Mémoire en réponse à l'avis de la Mission Régionale d'Autorité environnementale de la Région Nouvelle-Aquitaine

Projet éolien Croix du Picq

Avis de la Mission régionale d'autorité environnementale de la région Nouvelle-Aquitaine sur le projet de parc de 4 éoliennes de Croix du Picq Commune de Saint-Léger-Magnazeix (87)

n°MRAe 2021APNA41

Figure 8 : Cartographie issue de l'Etude d'Impact du projet Croix du Picq, p.118
 Localisation des habitations et des zones urbanisables autour de la zone d'implantation potentielle

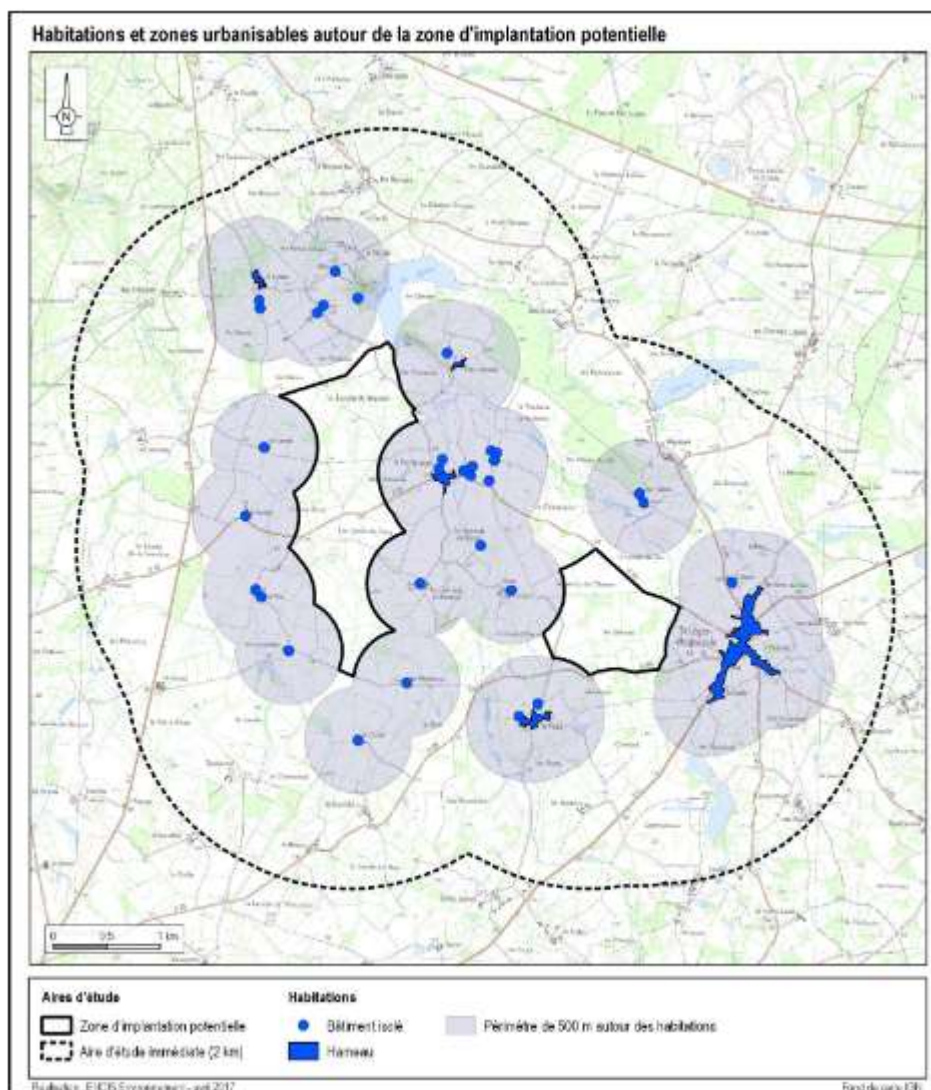
Les secteurs urbanisés correspondent aux bourgs de Saint-léger-Magnazeix, Lussac-les-Eglises et Magnac-Laval. Des habitations isolées et quelques hameaux sont néanmoins recensées autour de la zone d'implantation potentielle, les plus proches étant situées à environ 500 m (cf cartographie en page 118 de l'étude d'impact).

La cartographie page 118 (voir ci-dessous) représente les différents lieux de vie les plus proches autour de la zone d'implantation potentielle. La zone d'implantation potentielle a bien été réalisée en prenant en compte la distance minimale réglementaire de 500 m aux lieux d'habitation et aux zones urbanisables, représentée ci-dessous par les halos bleu clair.

Pour plus de précision, le lieu de vie le plus proche de l'implantation finale des éoliennes (les Charrauds de Bronzaud) est situé à 640 m de l'éolienne E2, soit une distance supérieure à la distance réglementaire imposée. Les autres habitations les plus proches se situent entre 650 m et 1185 m des éoliennes du projet Croix du Picq (cf. carte 128 p. 296 - VOLUME 2).

Annexe 1 : Cartographie de synthèse des enjeux paysagers à l'échelle de la ZIP. Réalisation : Encis Environnement, 2021

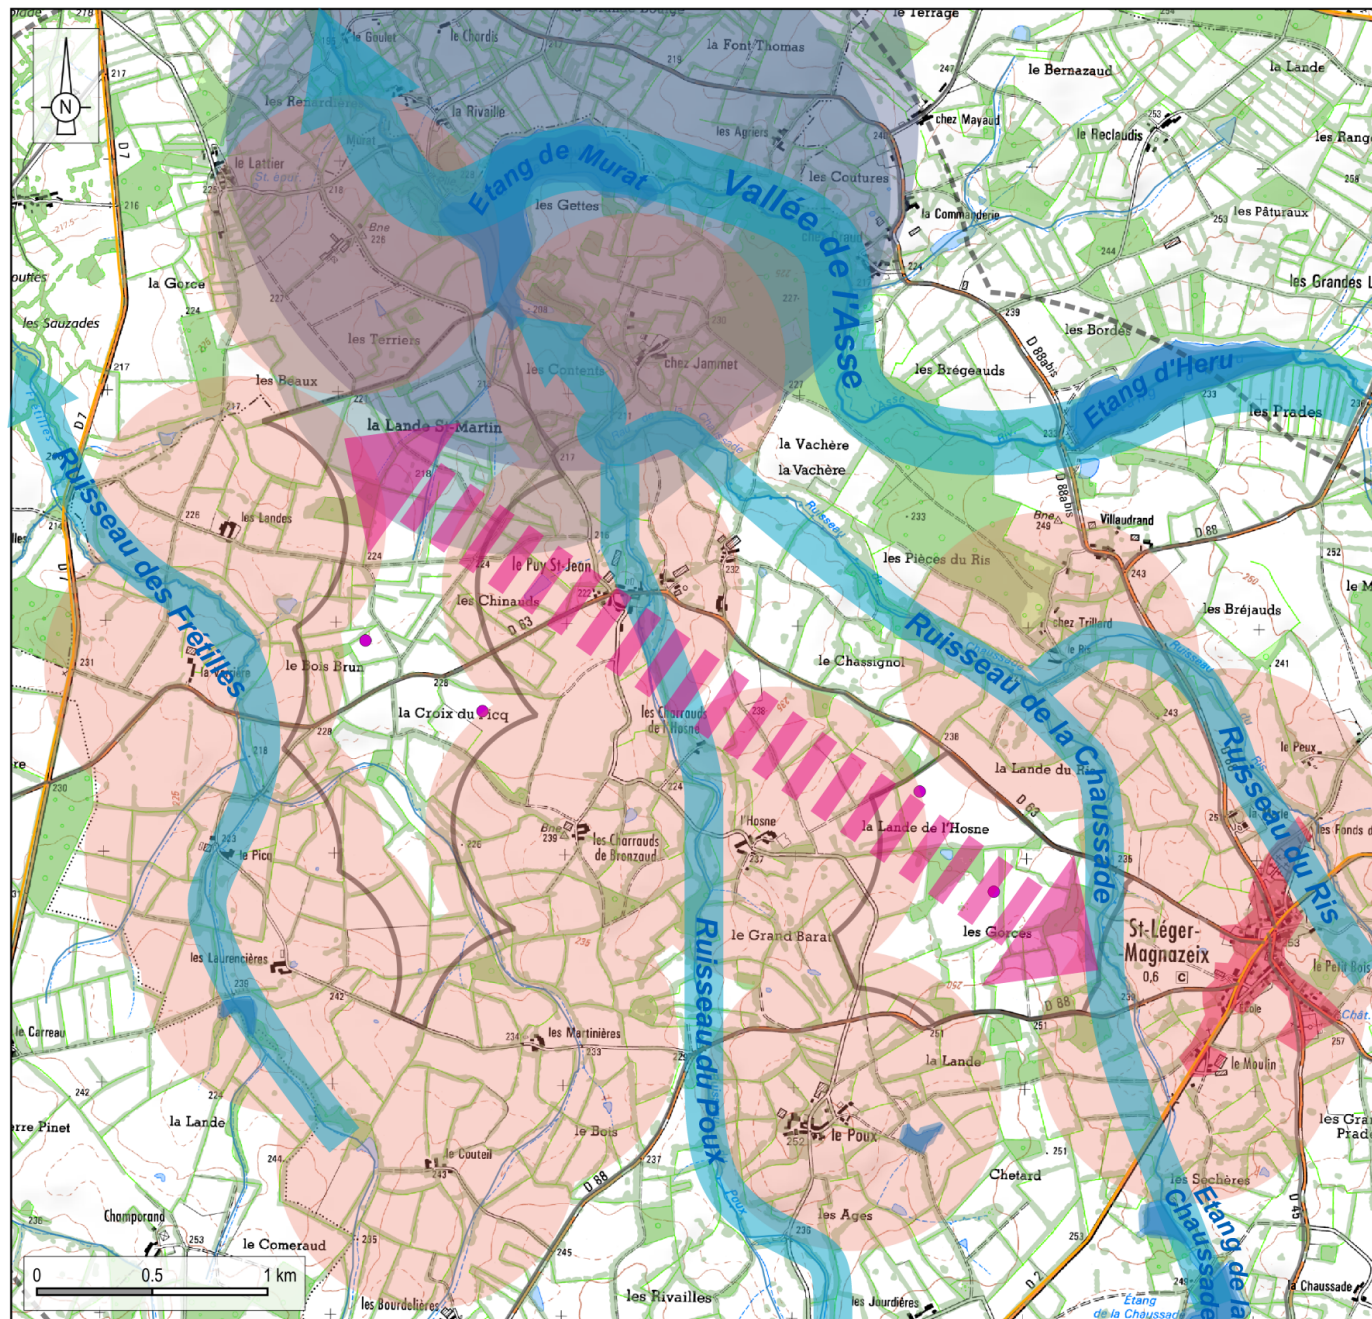
L'analyse des incidences a toutefois permis de mettre en évidence des enjeux résiduels relativement fort sur le paysage (notamment au niveau du village de Saint-Léger-Magnazeix et de plusieurs hameaux). L'absence de cartographie de synthèse de hiérarchisation des enjeux paysagers (cf observation dans la partie relative à l'analyse de l'état initial de l'environnement) ne permet pas au lecteur d'apprécier la pertinence des choix finalement retenus en terme d'implantation des éoliennes au regard des enjeux paysagers.

En réponse à la suggestion de la MRAE, la CEPE Croix du Picq a missionné le bureau d'études en charge de la notice paysagère (ENCIS Environnement) pour produire une carte de synthèse des enjeux paysagers (cf. carte ci-dessous et Annexe 1).

- Il a été recommandé d'envisager une implantation restant plus dense sur une seule des deux zones de la ZIP. En raison des contraintes foncières et des sensibilités écologiques, cette préconisation n'a pas pu être suivie. Cependant, une implantation sur les deux zones a été privilégiée tout en travaillant à une recherche de cohérence sur l'ensemble du projet : la régularité d'ensemble, la cohérence d'orientation et l'équilibre entre les deux zones de projet ont guidé les choix de conception du projet.

- Un dimensionnement raisonnable a été réfléchi afin de limiter les éventuels effets d'encerclement depuis les hameaux situés entre les deux zones.
- Le porteur de projet s'est également attaché à concevoir un projet en cohérence avec les lignes directrices du paysage en suivant une orientation globalement nord-ouest / sud-est, et qui soit lisible dans le paysage en évitant une implantation en bouquet (cf. VOLUME 4 partie 1 Chapitre 5.1, page 133). Il avait été recommandé de s'éloigner autant que possible de l'étang de Murat situé au nord de la zone ouest en raison de son enjeu important (forte reconnaissance locale notamment) et du risque d'effet de surplomb vis-à-vis de l'étang. Bien qu'aucune distance d'éloignement n'avait été précisée, le recul de plus de 1,5 km du projet final, la suppression d'une éolienne et le recul de l'éolienne E1 entre les variantes 3 et 4, apparaissent tout à fait suffisants pour éviter un effet de surplomb ou d'écrasement : cette préconisation a donc été bien prise en compte dans le choix du projet. L'implantation rectiligne, suivant un axe nord-ouest / sud-est, facilite la lisibilité du projet depuis le versant nord de la vallée de l'Asse et depuis les abords de l'étang. S'agissant de la proximité aux habitations, la distance des 500 m réglementaires a bien été respectée. La CEPE Croix du Picq a même été au-delà puisque toutes les éoliennes sont situées à plus de 640m des lieux de vie.
